大間原子力発電所審査資料	
資料番号	OM1-CA130-R03
提出年月日	2020年11月30日

大間原子力発電所
地下構造の評価について
(コメント回答 その2)
(補足説明資料)

2020年11月30日
電源開発株式会社

・本資料では、地下構造の評価に係る下表の指摘事項について回答する。

コメントNo.S3-11

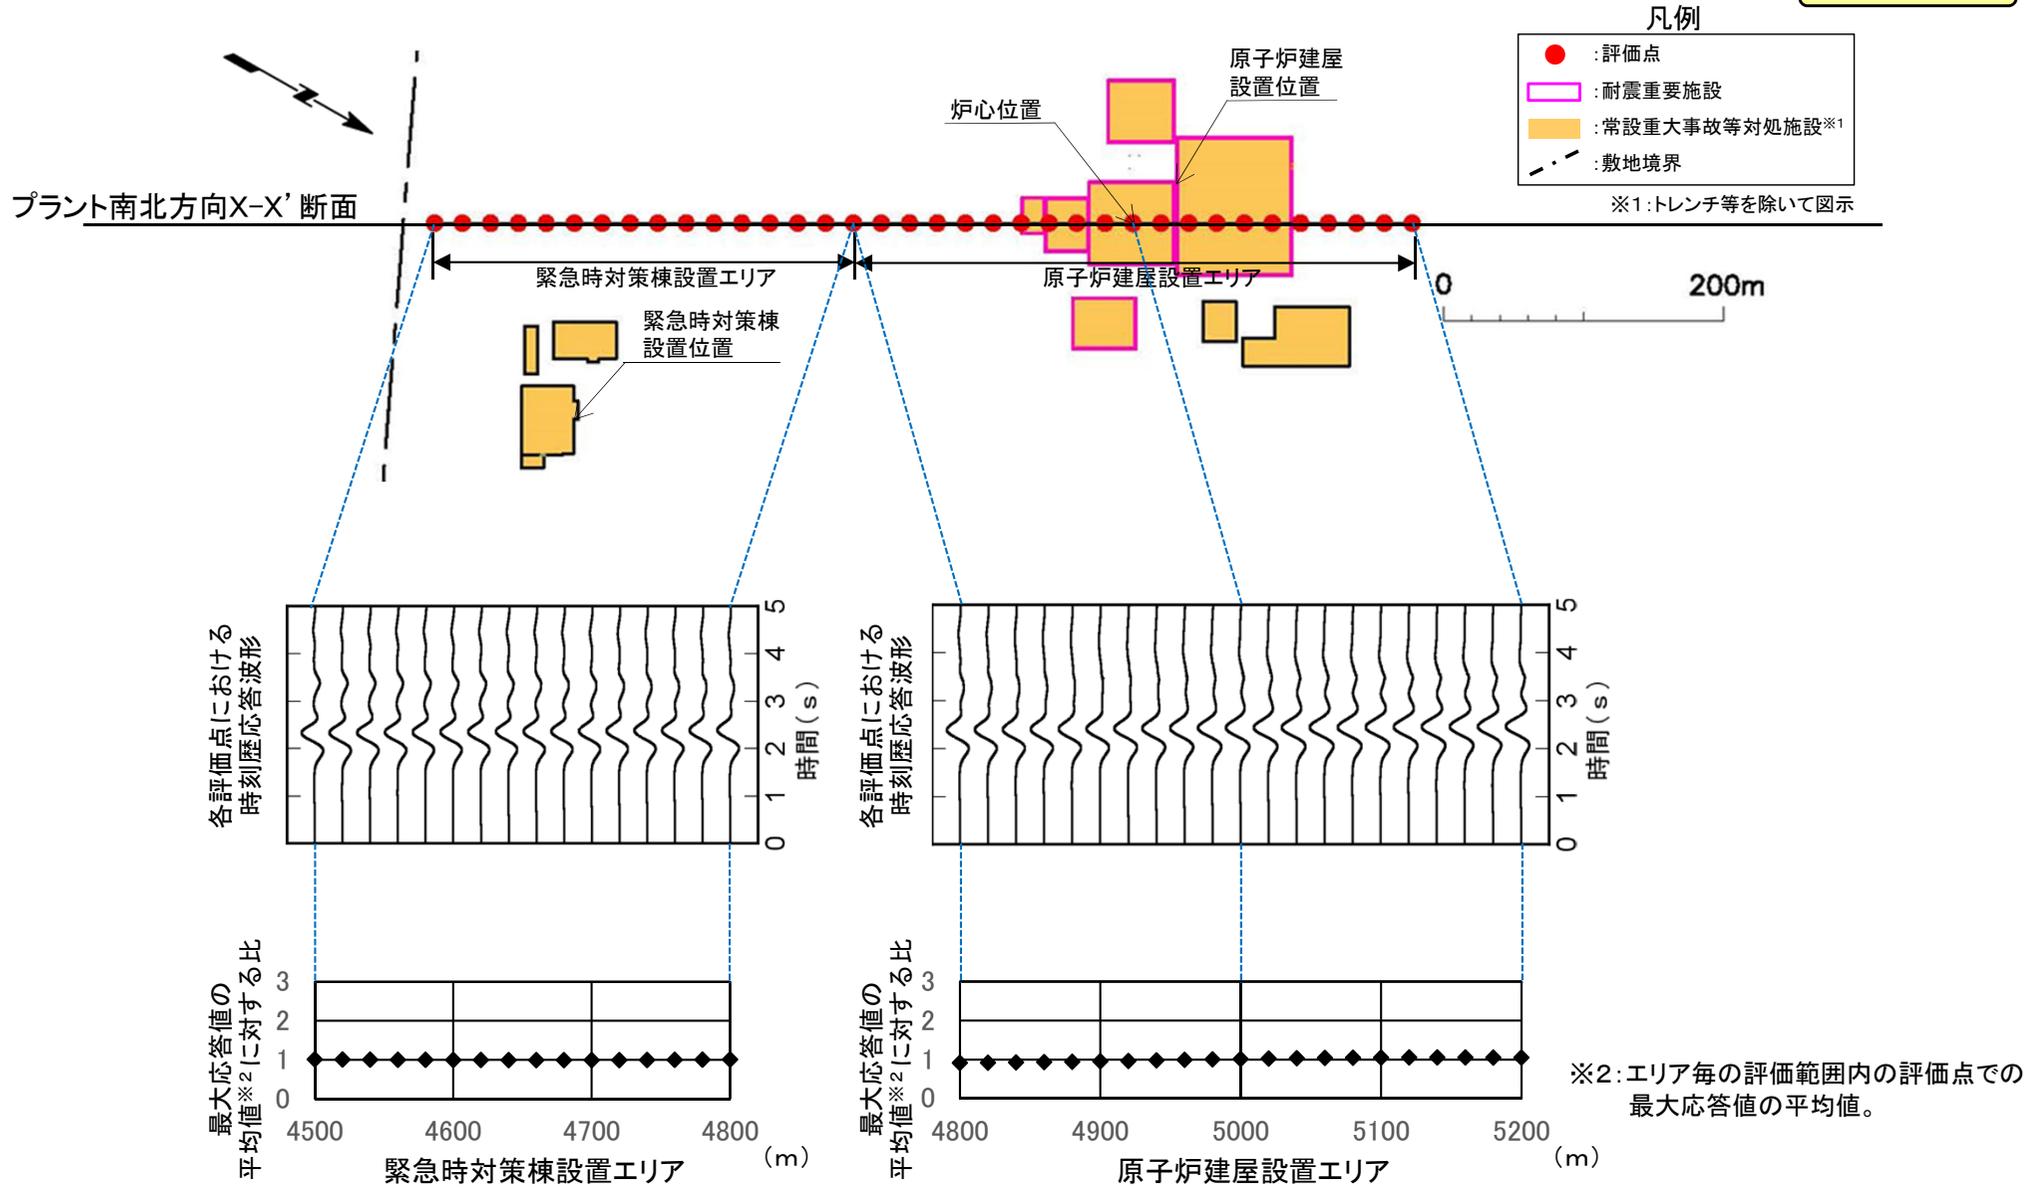
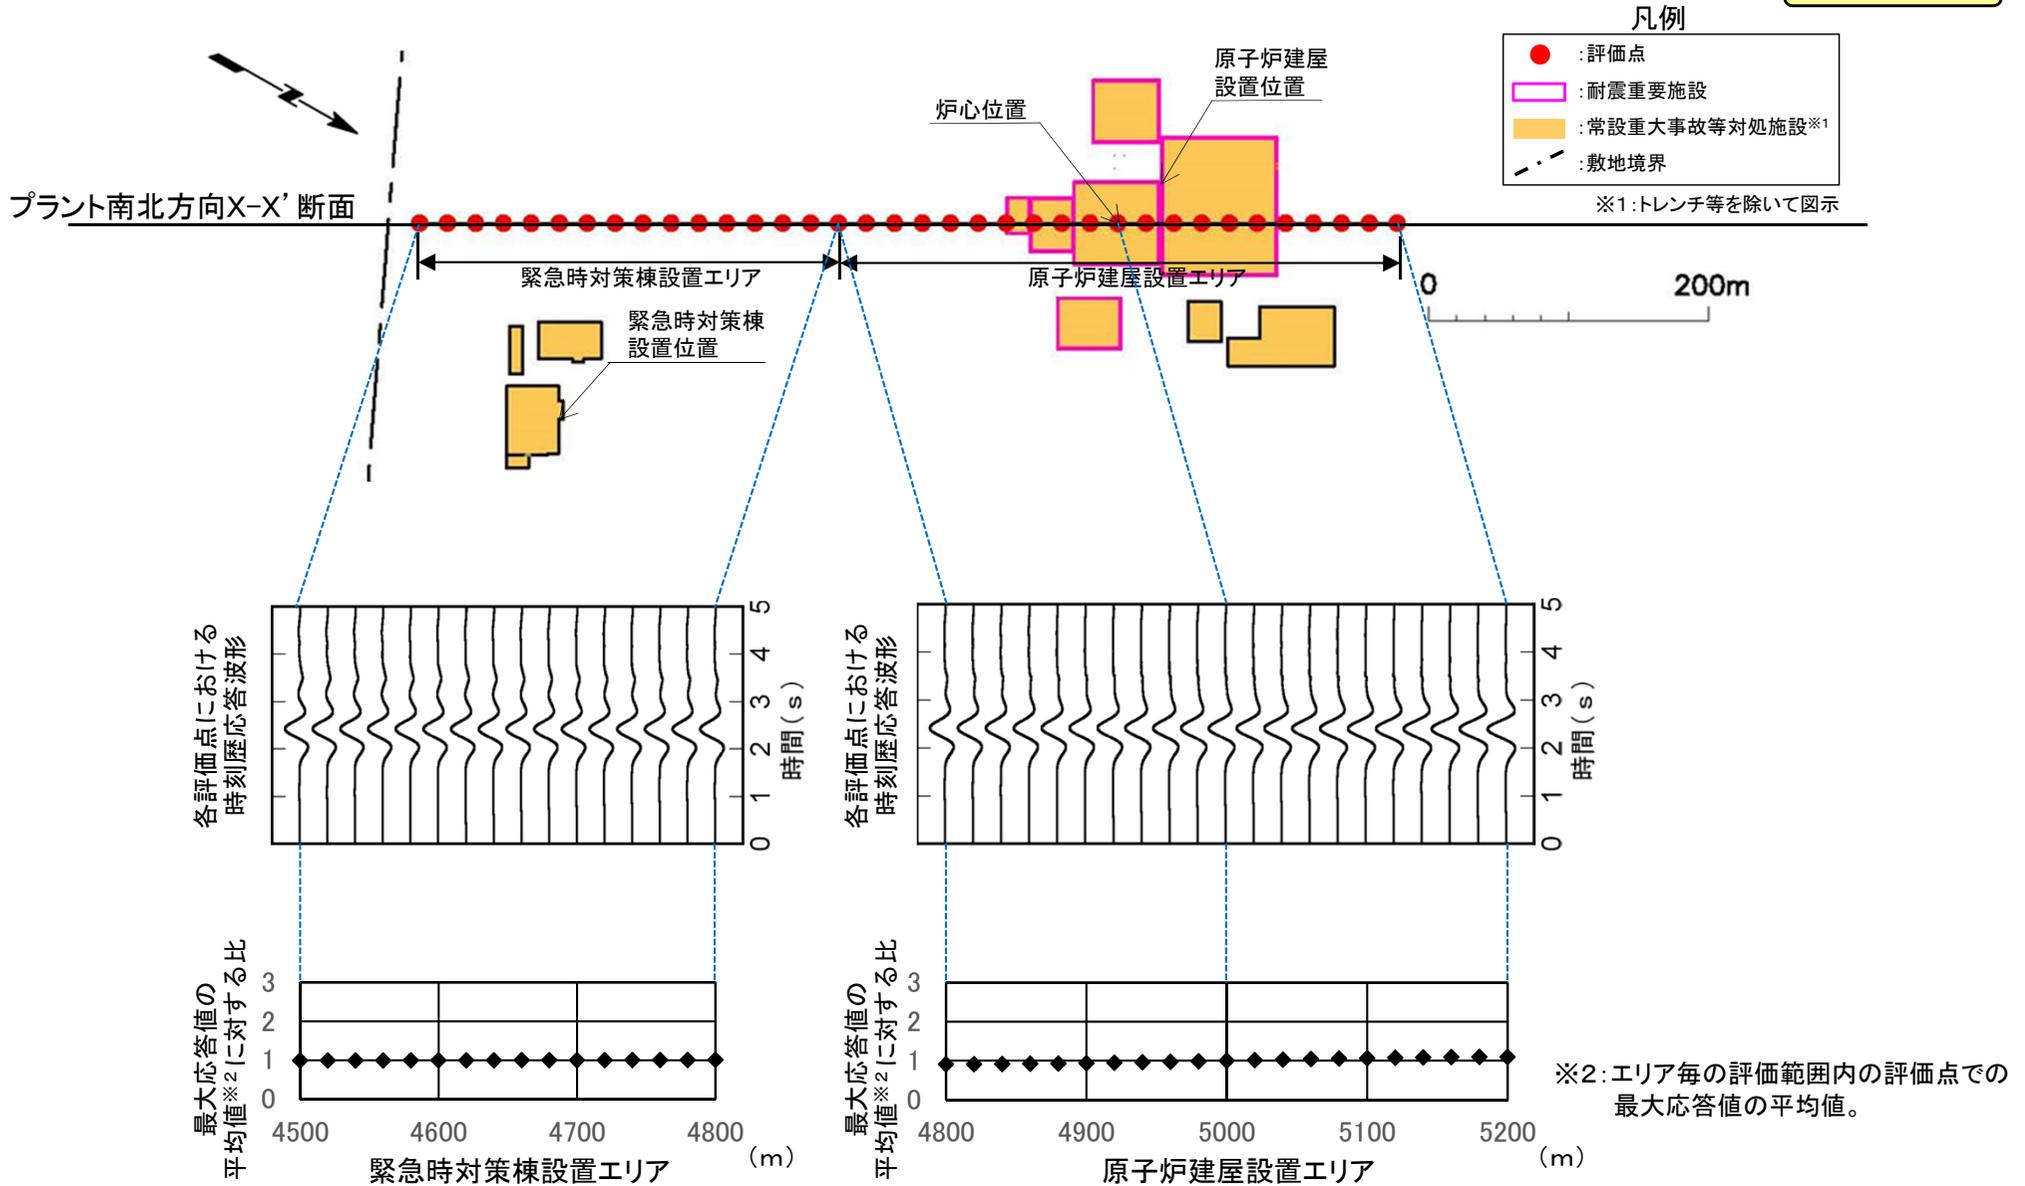
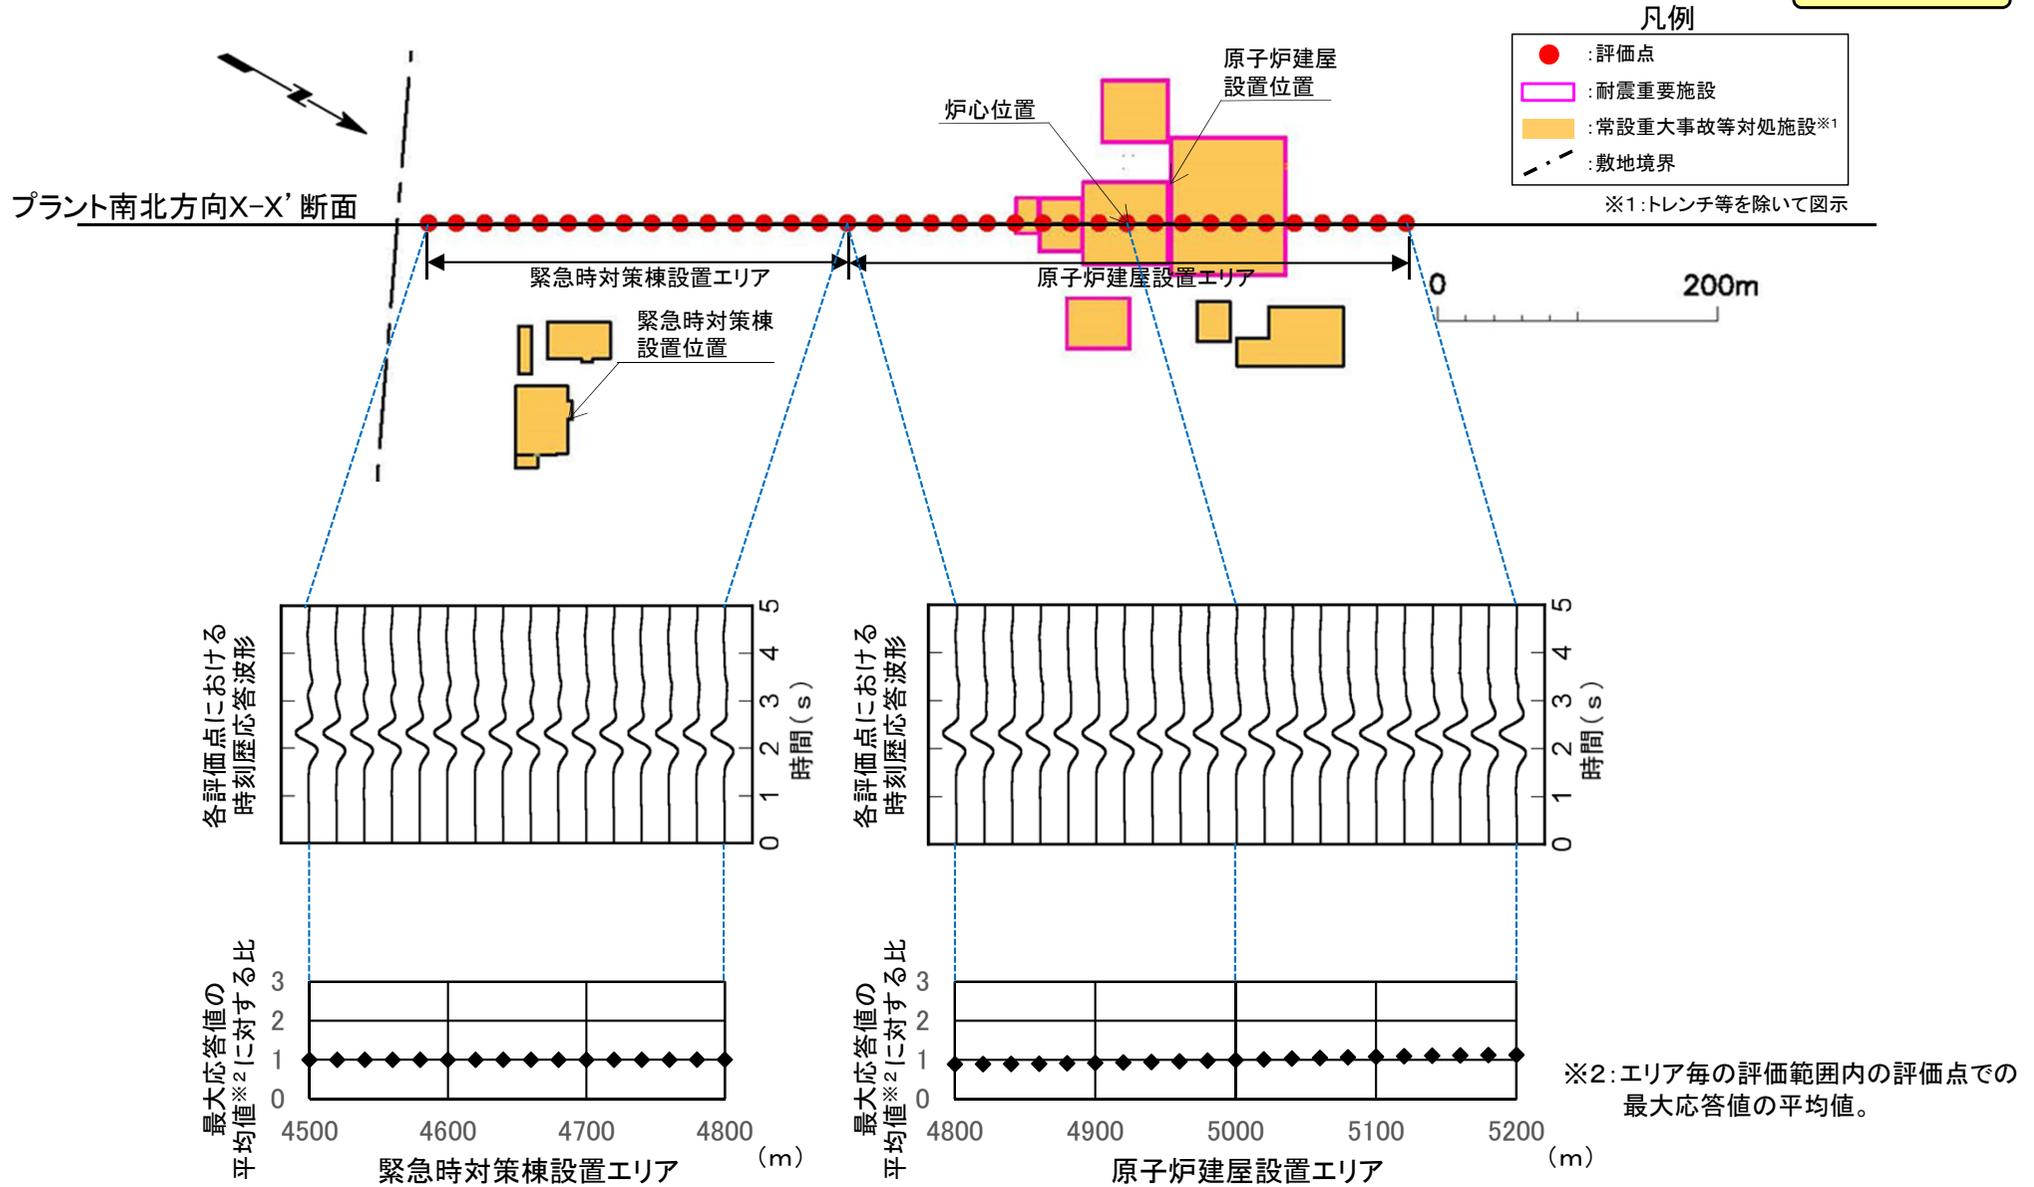
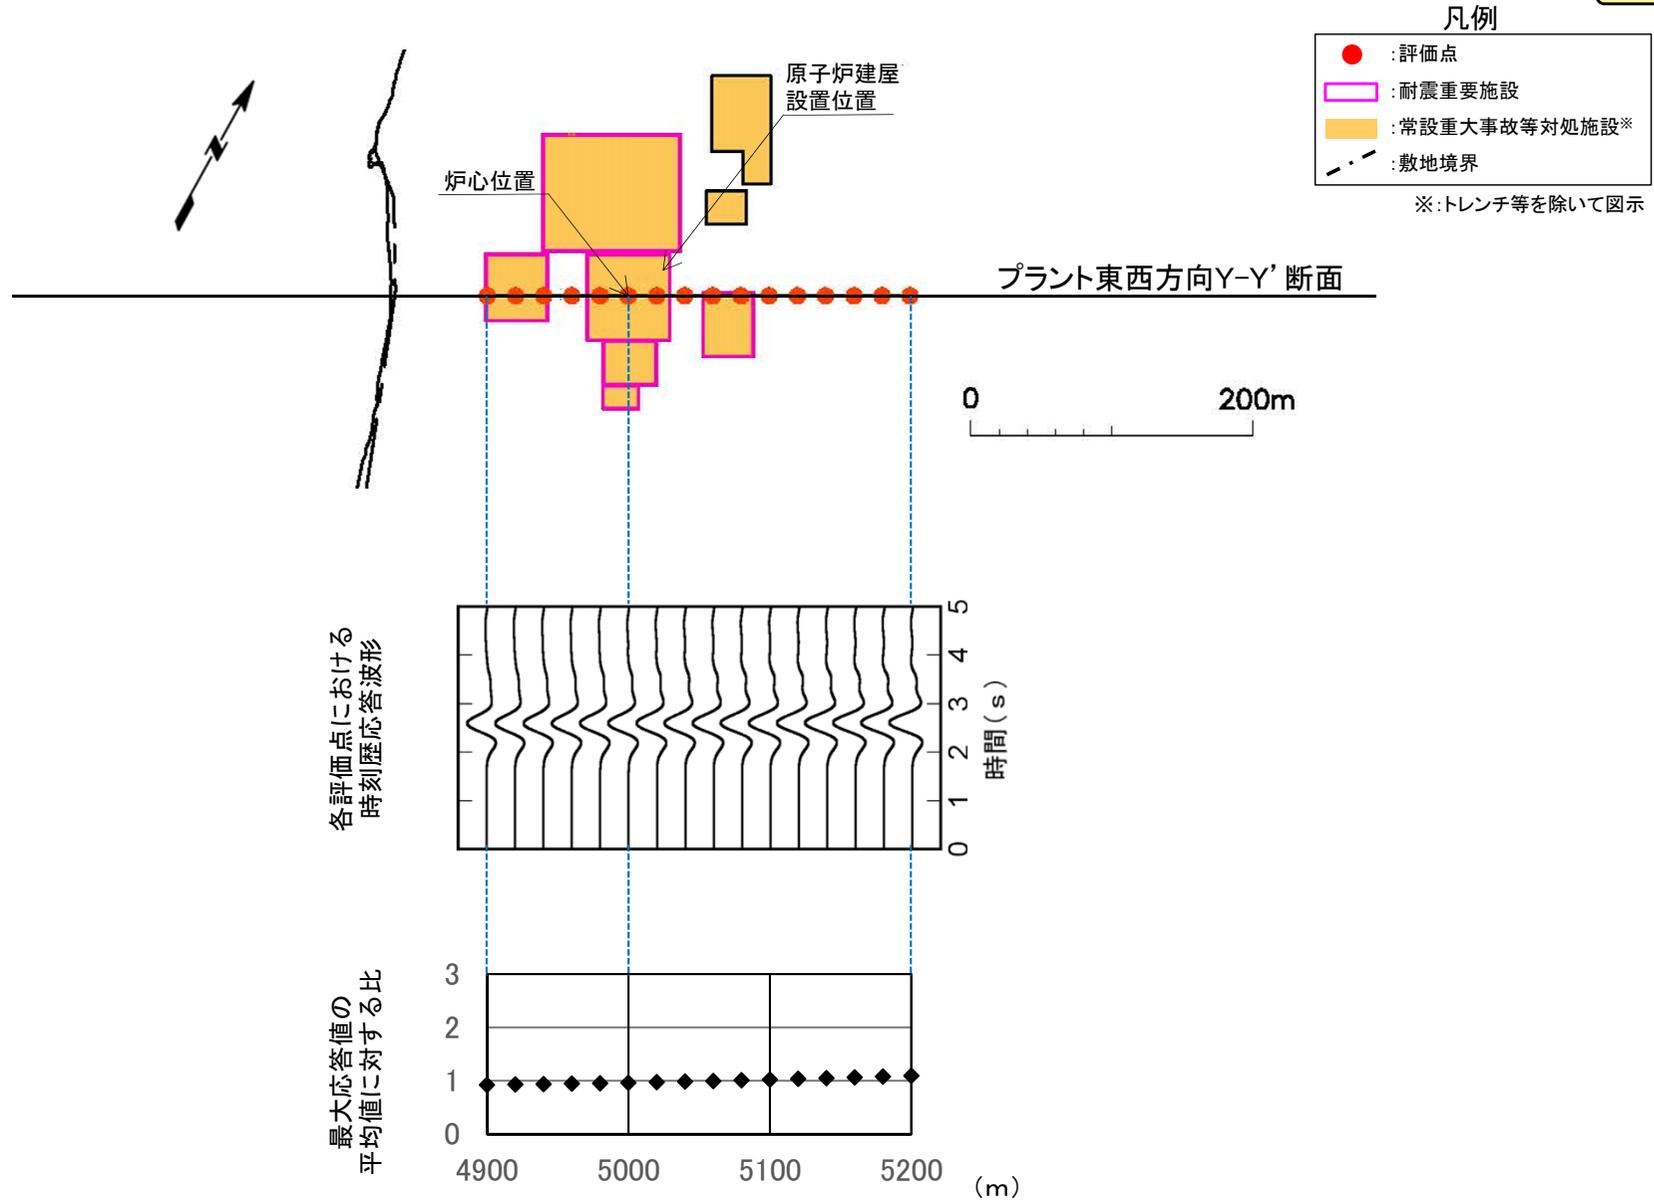
No.	項目	指摘時期	コメント内容	該当箇所
S3-11	地下構造モデルを用いた解析	第822回会合 (R2.1.17)	<p>大間層内のせん断波速度のコントラストや敷地北側のデイサイト等、解放基盤表面より浅部の構造が地震動に与える影響を確認したいので、第2.2章の地下構造モデルを用いた解析に、以下の検討等を加え説明すること。</p> <ul style="list-style-type: none"> ・T.P.-260m以浅も含めた三次元地下構造モデルにリッカー波を入力した解析を行い、炉心位置の解放基盤表面のT.P.-260m及び原子炉建屋の支持地盤に近い位置と言われているT.P.-7.5mの位置で、一次元水平成層モデルの最大振幅値との比較を行うこと。 ・炉心位置の水平成層モデルについて、S波速度、密度及びQ値を明記すること。 	<p>本編資料 2.2.1 P.2-54 本編資料 2.2.3 P.2-82 本編資料 2.2.4 P.2-128～2-200, 2-203～2-215 本編資料 2.2.5 P.2-217 補足説明資料 2-8, 2-9, 2-10, 2-11</p>
S3-12	基盤の地震動を評価する位置	第822回会合 (R2.1.17)	<p>解放基盤表面、基盤の地震動を評価する位置、鉛直アレイ地震観測点の関係を、以下の内容を含めて整理のうえ、地震動の策定方針を説明すること。</p> <ul style="list-style-type: none"> ・T.P.-230m(基盤の地震動を評価する位置)で策定した地震動をT.P.-260m(解放基盤表面)へ入力することとした考え方。 ・統計的グリーン関数法及び経験的グリーン関数法で用いる地下構造モデルの設定の考え方。 ・吉田ほか(2005)の知見を踏まえた検討の模式図における基盤の地震動を評価する位置と、解放基盤表面との関係。 	<p>本編資料 5.1 P.5-3～5-8 補足説明資料 5-1, 5-2, 5-14</p>
S3-13	地震観測記録	第822回会合 (R2.1.17)	<p>基準化スペクトルに基づく検討に関して、以下について要因を分析し説明すること。</p> <ul style="list-style-type: none"> ・南側の観測点において、高周波側で持ち上がる傾向が見られる要因。 ・基盤位置における検討において、基準化スペクトルに見られる山谷の要因。 	<p>本編資料 3.2.2 P.3-20, 3-22～3-26 補足説明資料 3-5</p>

- P.2-59～P.2-70に示すとおり, 原子炉建屋設置エリア及び緊急時対策棟設置エリアともに, 原子炉建屋の支持地盤に近い位置(T.P.-7.5m)における各評価点の最大応答値は, 安定している。
